PLAN LOCAL D'URBANISME

Notice de présentation

Approbation du Plan Local d'Urbanisme	Délibération du Conseil municipal en date du 10 avril 2015
Modification simplifiée n°1 du PLU	Prescrite par arrêté municipal n°10801 du 14 novembre 2017 Approuvée par délibération de l'Assemblée Métropolitaine du 27 mars 2018
Déclaration d'utilité publique n°1	Arrêté préfectoral du 9 octobre 2024
Modification n°1 du PLU	Prescrite par arrêté métropolitain n°AP 24/165 du 04 décembre 2024 Approuvé par délibération de l'Assemblée Métropolitaine du 18 décembre 2025

- Suppression de l'emplacement réservé n°209

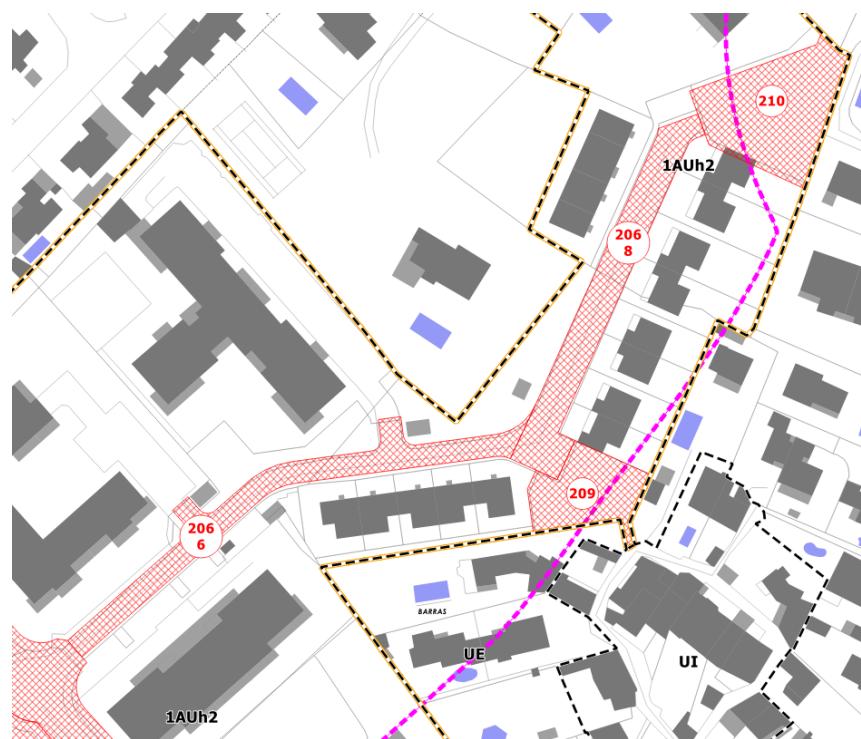
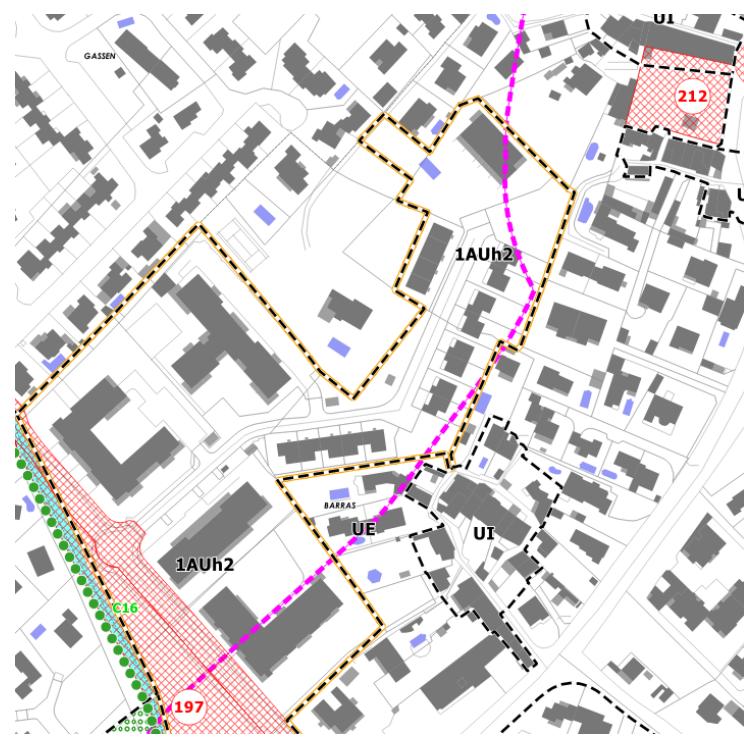
L'emplacement réservé n°209 lié à la création d'une aire de stationnement dans le hameau de Barras est supprimé dans la mesure où le projet a été réalisé.

- Suppression de l'emplacement réservé n°210

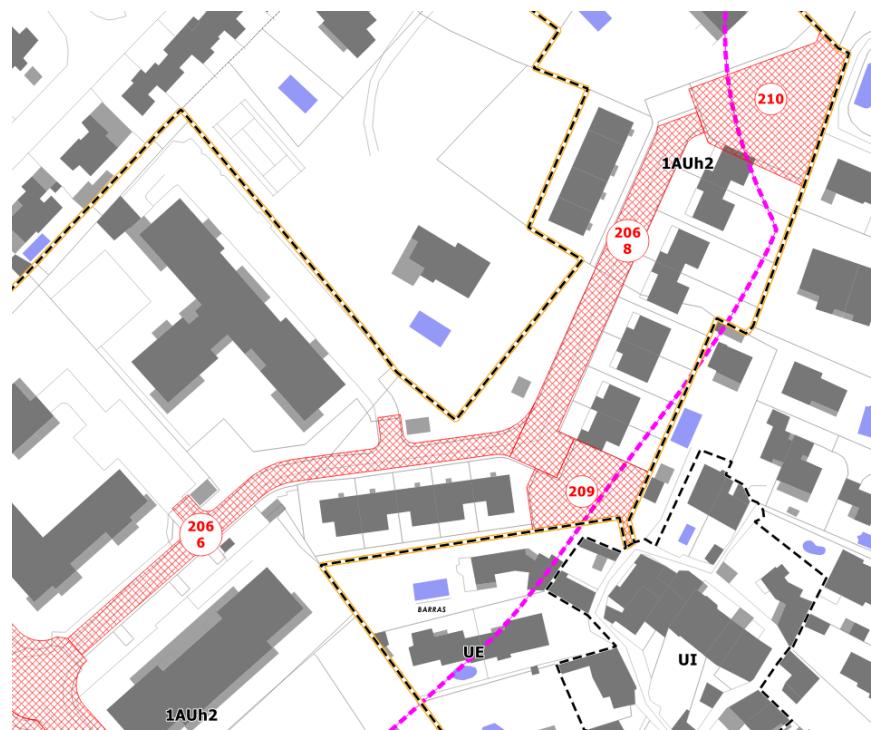
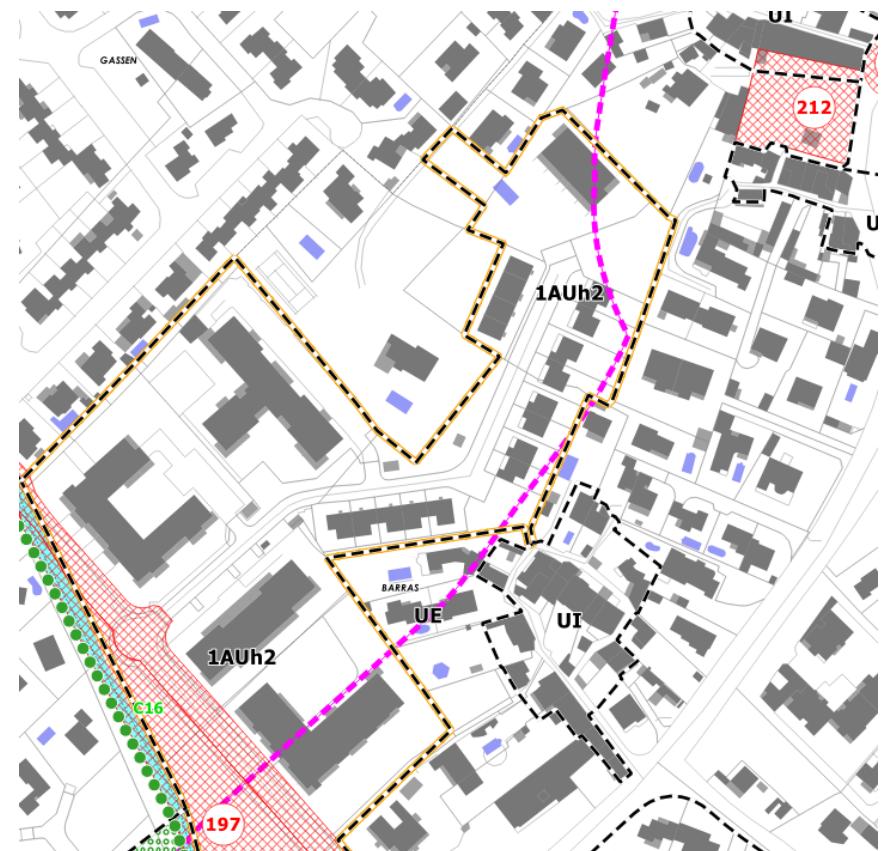
L'emplacement réservé n°210 lié à la création d'une voie de desserte et d'une aire de stationnement est supprimé car le projet a été réalisé.

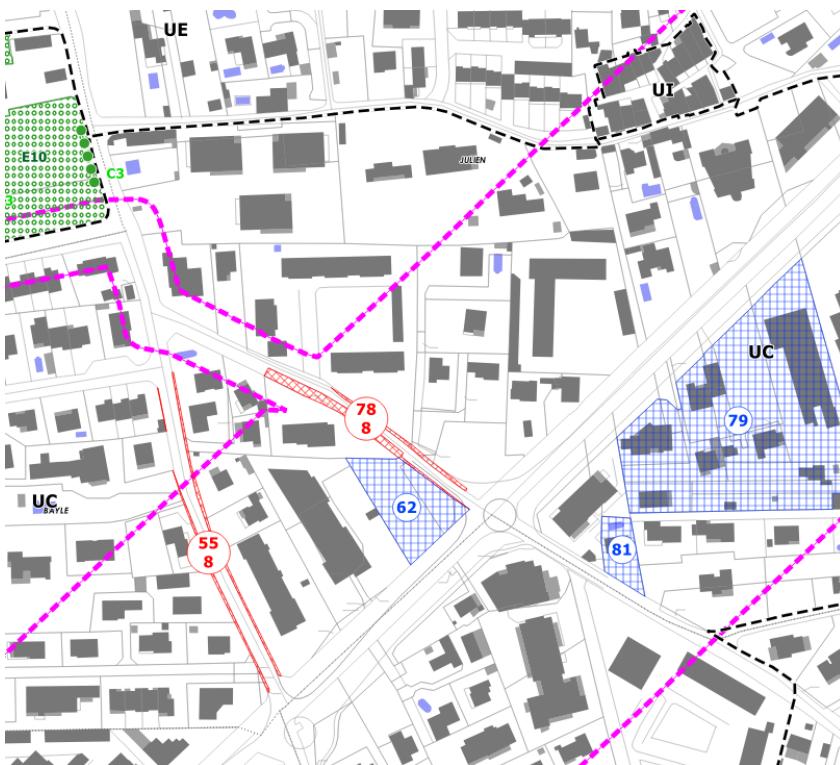
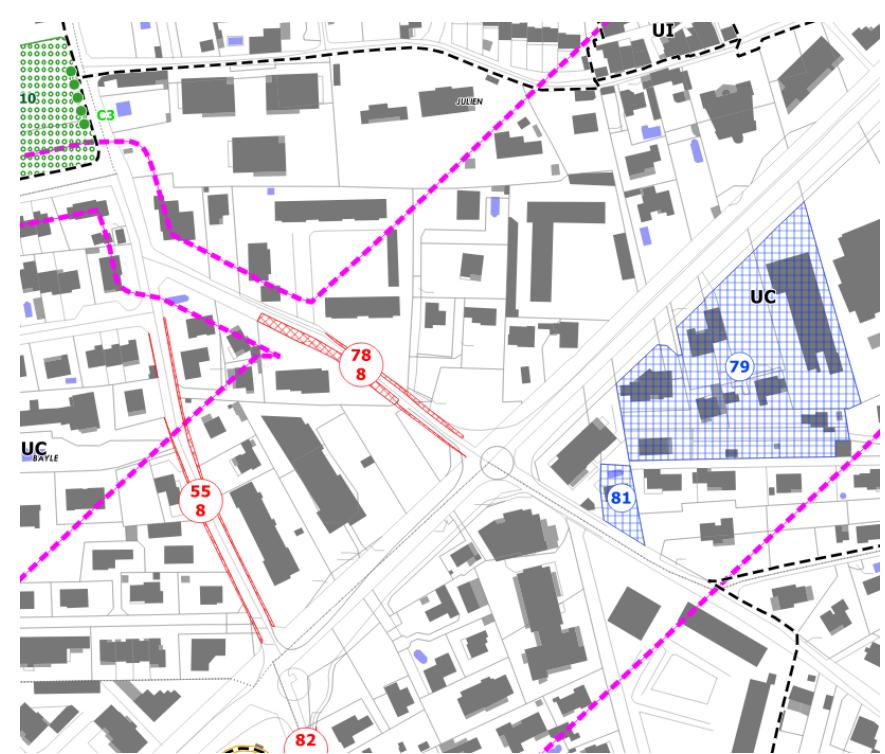
En effet, un permis de construire n°1291700125 a été délivré le 9 avril 2018. Une déclaration attestant l'achèvement des travaux a été déposée le 13 janvier 2023.

Par conséquent, la présente modification supprime le secteur de mixité sociale n°62.

- Suppression du secteur de mixité sociale n°157**

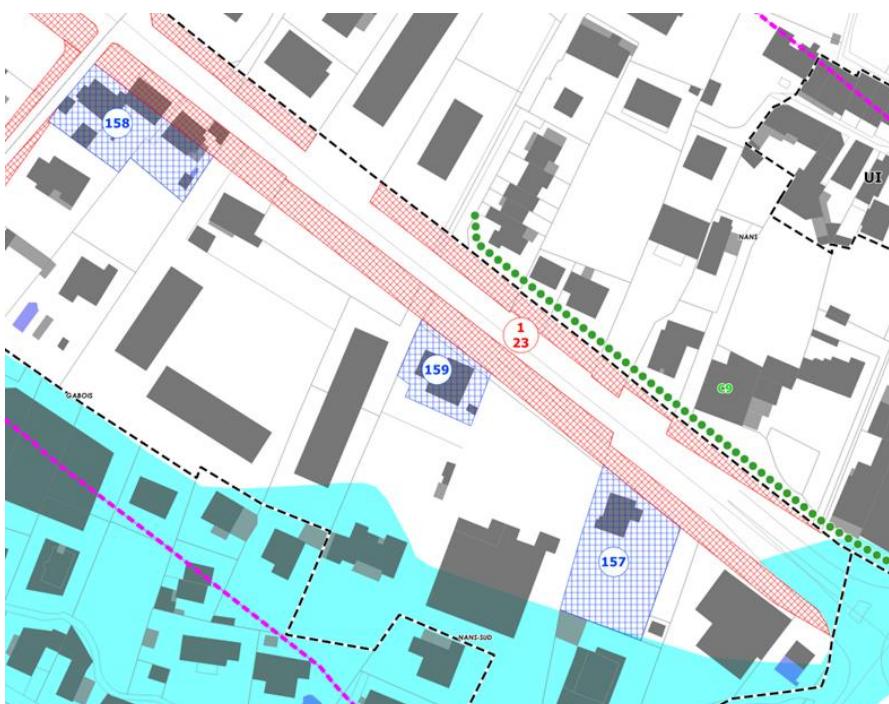
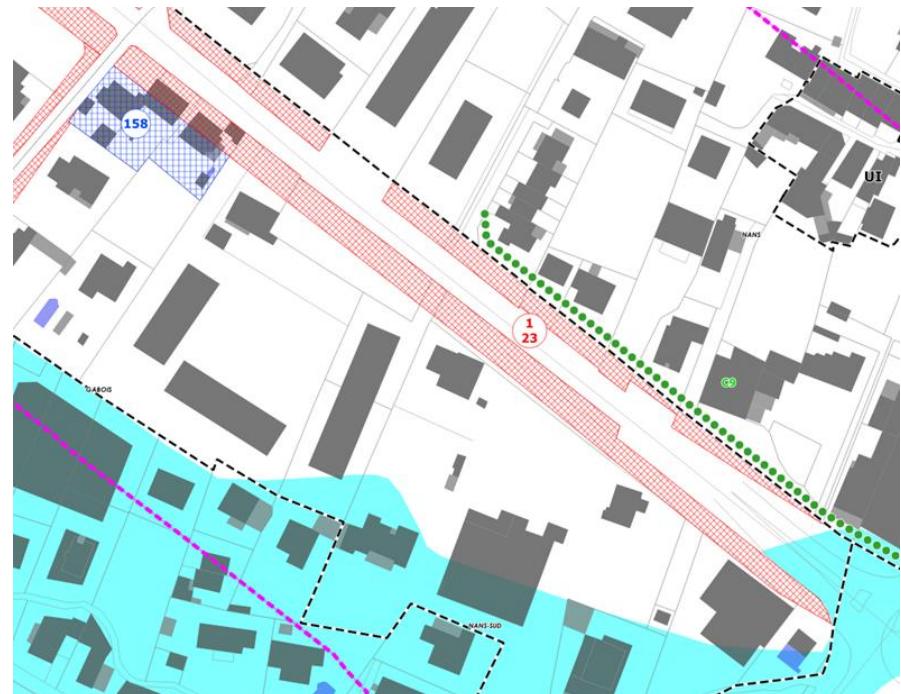
Le secteur de mixité sociale n°157 n'a plus lieu d'être dans la mesure où le projet de logements comprenant 100 % de logements locatifs sociaux a été réalisé, Avenue de la Mer. Un permis de construire n°083129180006 a été délivré le 30 août 2016. Deux permis modificatifs ont été délivrés les 1 mars 2019 et 13 juin 2022. Une attestation de non contestation de conformité des travaux date du 23 juin 2022. Par conséquent, la présente modification supprime le secteur de mixité sociale n°157.

- Suppression du secteur de mixité sociale n°159**

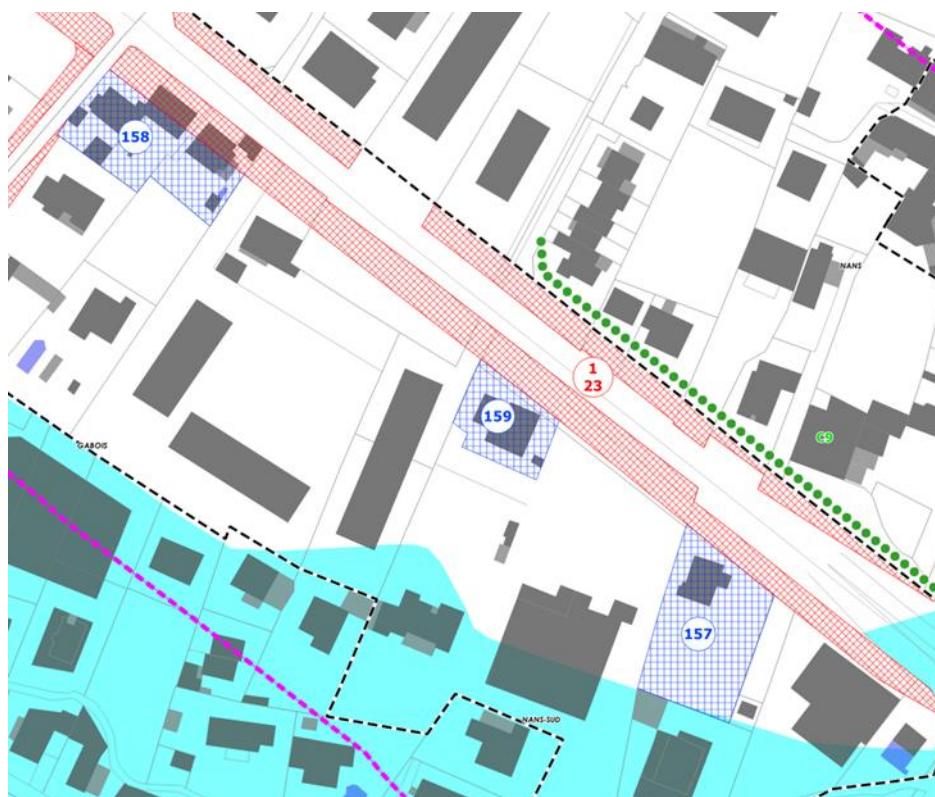
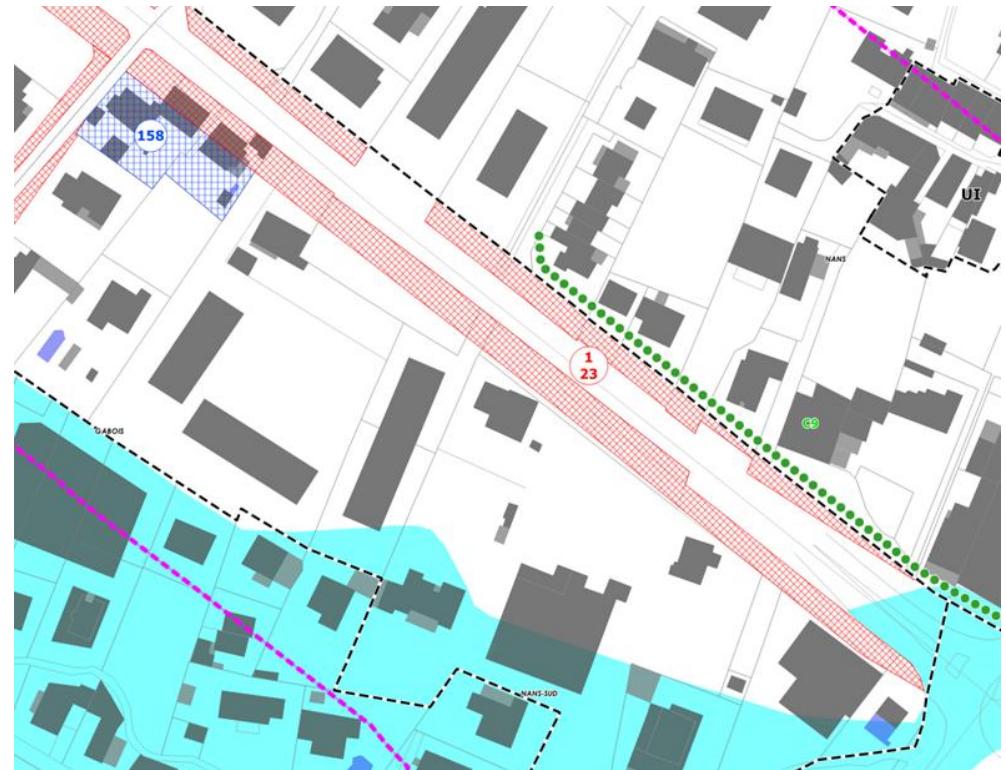
Le secteur de mixité sociale n°159 n'a plus lieu d'être dans la mesure où le projet de logements comprenant 100 % de logements locatifs sociaux a été réalisé, Avenue de la Mer. Un permis de construire n°083129180006 a été délivré le 30 aout 2016. Après deux permis de construire modificatifs datant du 1^{er} mars 2019 et du 13 juin 2022, une attestation de non contestation de la conformité des travaux a été délivrée le 23 juin 2022. Par conséquent, la présente modification supprime le secteur de mixité sociale n°159.

• La modification du secteur de mixité sociale n°205

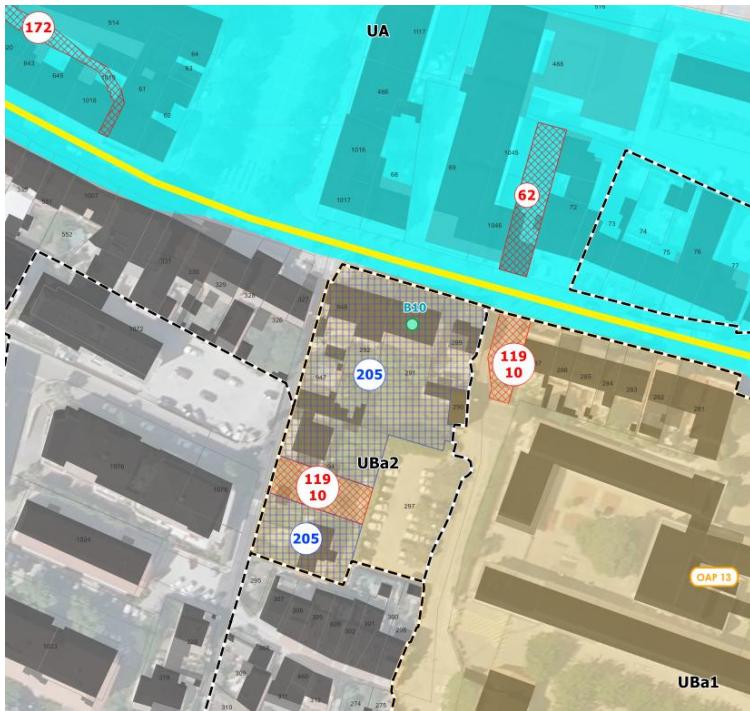
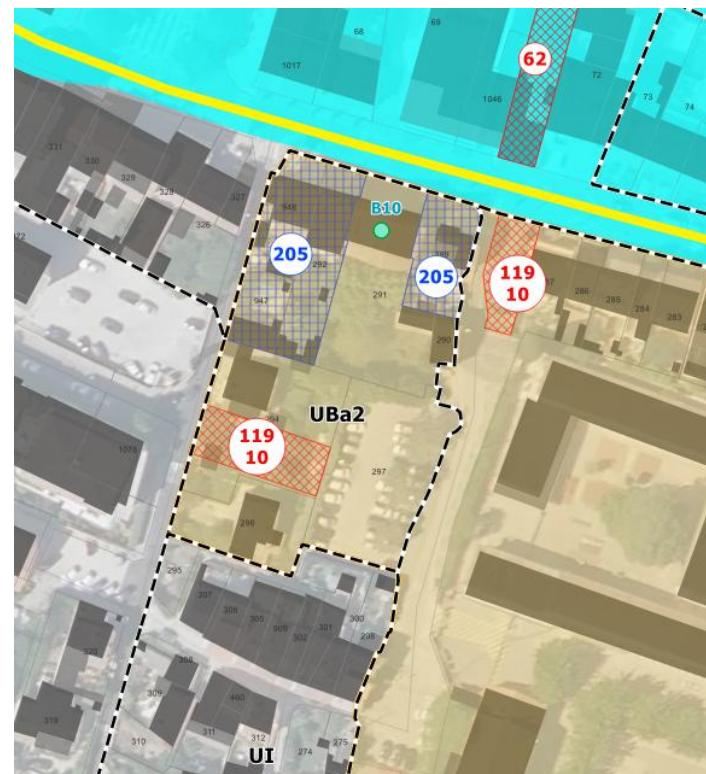
Le secteur de mixité sociale est réduit de 2 500m² à 1 000m² sur le secteur Condorcet (avec un maintien à 100% du pourcentage de logements sociaux au sein du futur programme de logements). Le SMS n°205 est uniquement maintenu sur les parcelles AH292, 289, 947 et 948. En effet, la parcelle AH 291 correspond à la bâtie remarquable « Jauffred » identifiée B10 et qui est désormais propriété communale. La commune souhaite y réaliser une bibliothèque communale.

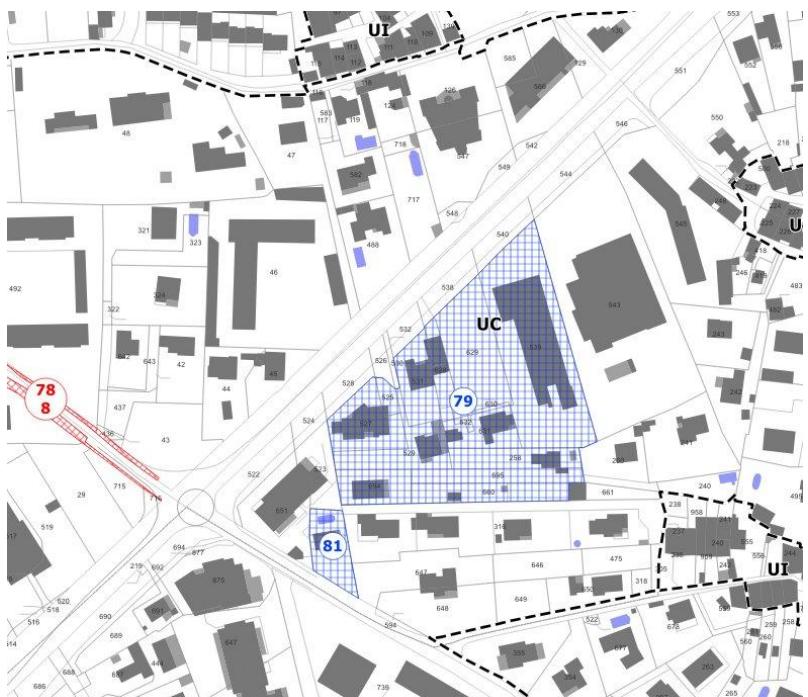
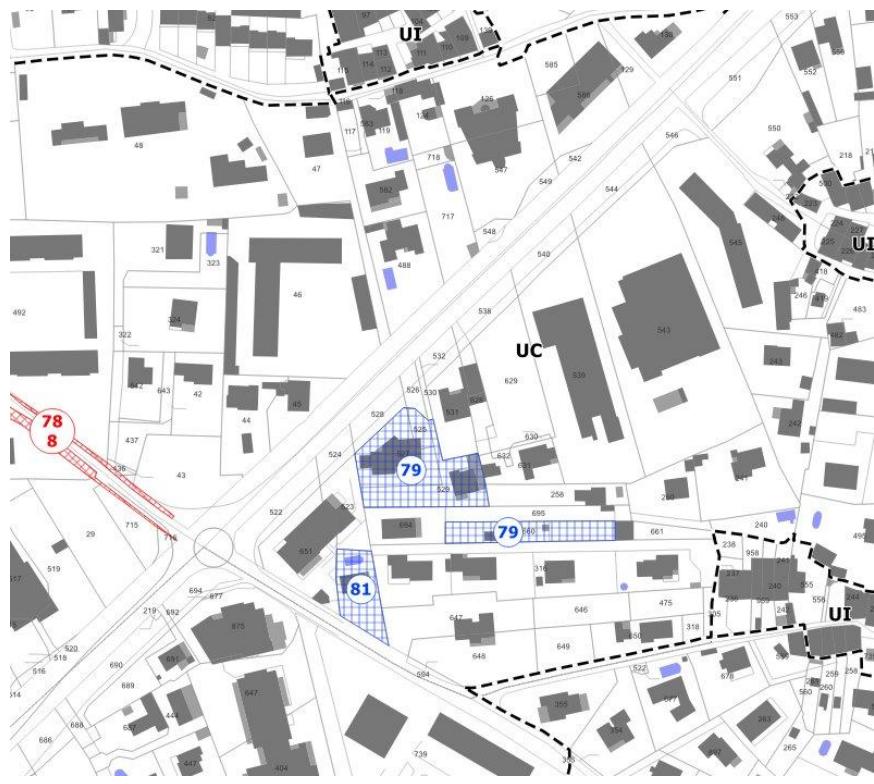
Par le jugement du Tribunal Administratif de Toulon n°2103107 en date du 7 octobre 2024, il est demandé à la commune d'abroger le secteur de mixité sociale n°79 sur les parcelles AD n°694, 695, 531, 628 à 632, 258 et 539.

Le secteur de mixité sociale est donc désormais cantonné dans la présente modification du PLU, aux parcelles n°AD 525, 527, 529 et AD n°660 appartenant à l'Etablissement Public Foncier PACA. La surface du SMS n°79 est donc réduite à 1 878,5m².

§6 Création du secteur de mixité sociale n°224

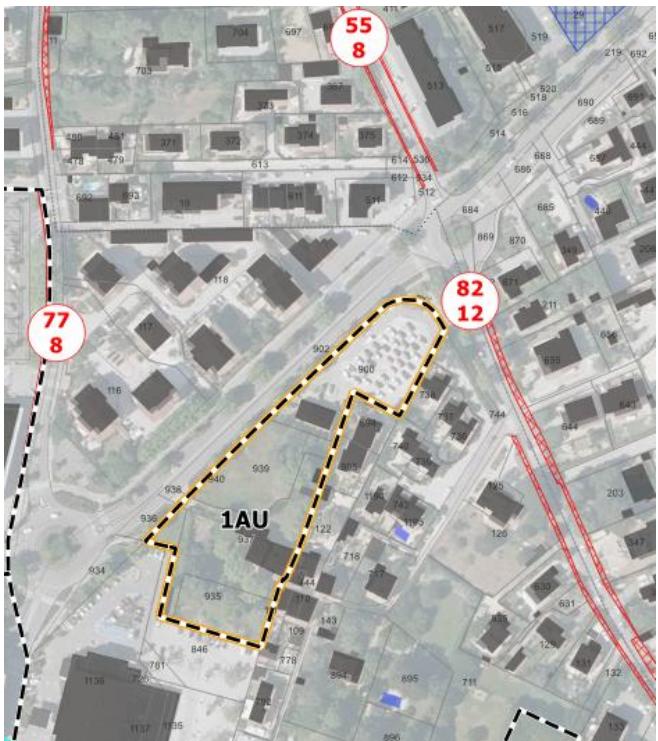
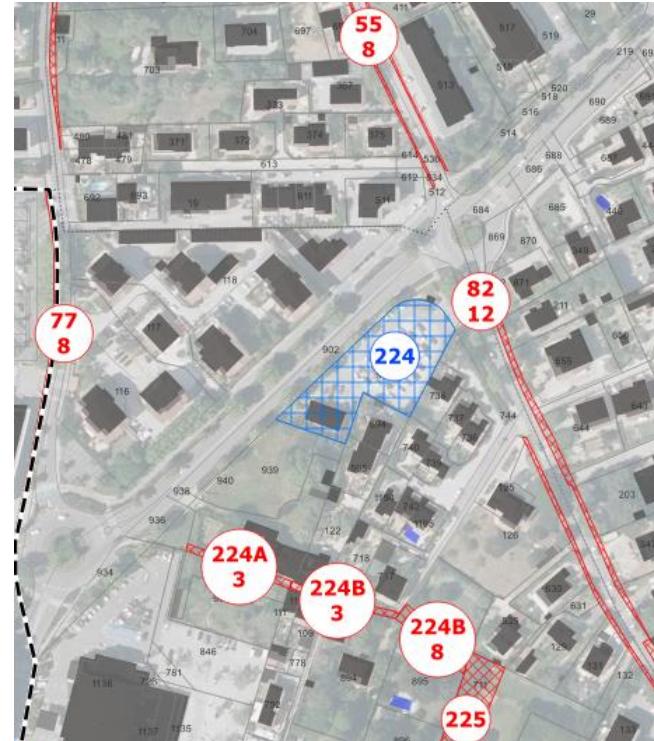
L'OAP Bayle est supprimée et le secteur est reclassé en UC au sein de la présente procédure de modification du PLU. Un secteur de mixité sociale est instauré sur le site de l'actuel parking visant à réaliser 100% de logements sociaux.
